地上デジタルTVアンテナに関する自主改善の実施について

自主改善通知一覧表

平成25年5月15日

改善箇所説明図

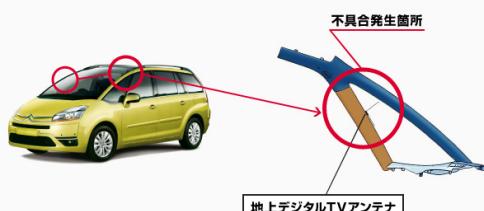
不具合の内容

ディーラーオプションとして販売した地上デジタルTVチューナーキット(該当する部品番号S170B201)の地上デジタルTVアンテナを取付けしている車両において、当該アンテナが運転者席および助手席の側面ガラスに取付けられているため、道路運送車両の保安基準に適合しないものがある。

改善措置の内容

全車両、取付け状態を確認し、保安基準不適合の場合、当該アンテナを取り外し、後部左右のクォーターガラスに新品を取付ける。
